# HOSPITAL INTEGRADO MODULAR SOLIDARIO

## COMISIÓN ACCIDENTAL SPIA Análisis del Proyecto HIMS

Mayo 2020

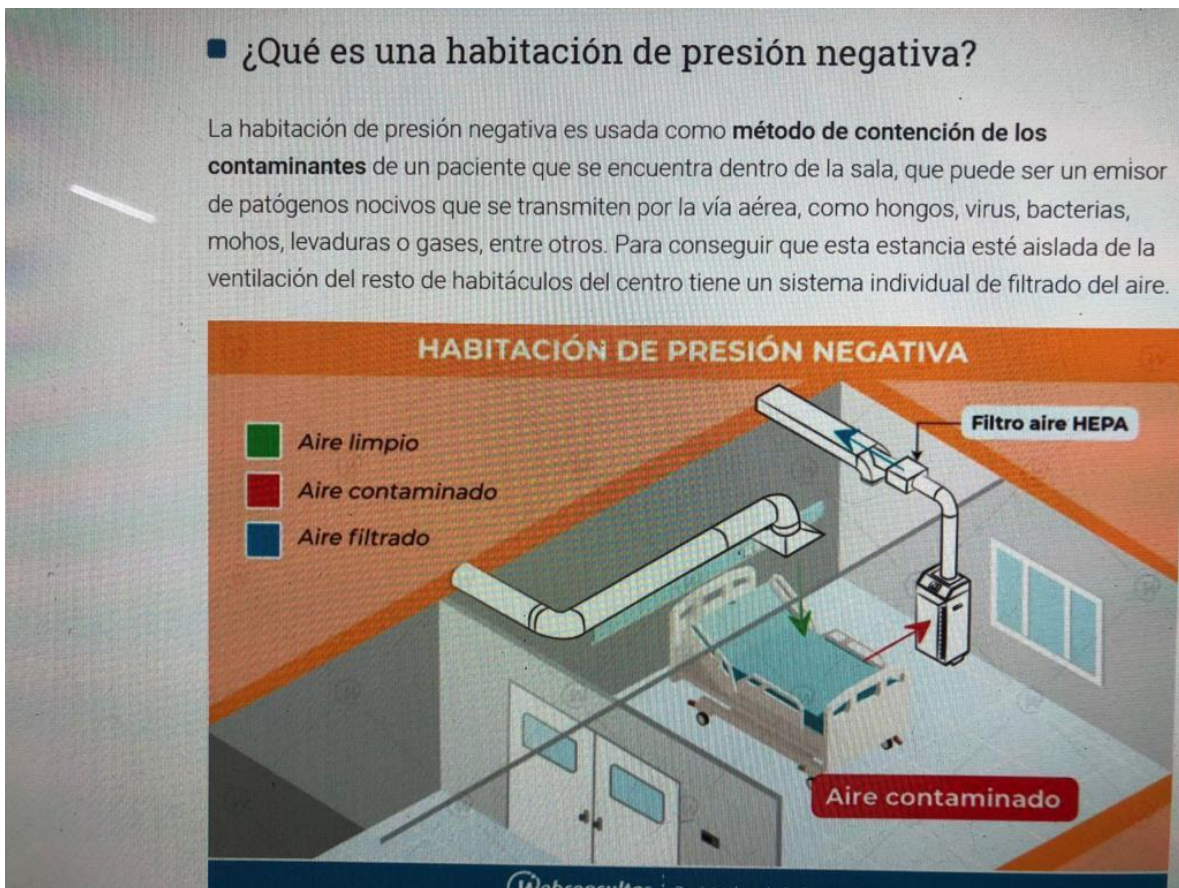
Esta ubicación de las rejillas de suministro y de extracción en la misma pared, no producen presión negativa.

El Reglamento de Aire Acondicionado y Ventilación de la JTIA (RAV), el mismo, en el Acápito 3.2.4 dice: Procedimiento: "se deben seguir los requisitos de uno de los procedimientos de este Reglamento (RAV) de la JTIA o las recomendaciones en los manuales de la ASHRAE u otros de reconocido uso en la profesión". El ASHRAE tiene un código exclusivo de Instalaciones hospitalarias, el ASRHAE 170, allí establece que por áreas en instalaciones hospitalarias en áreas o salones Aislados infectocontagioso, el aire debe ser 100% aire fresco, con "cero retorno". Debemos tener mucho cuidado con eso de "cero retorno".

Solución: Eliminar las rejillas de retorno en las habitaciones hospitalarias donde habrá pacientes con Covid-19 y donde se requiera presión negativa, según la normativa ASHRAE 170, e instalar sistemas de extracción. Como se aprecia en el dibujo que a continuación se muestra.
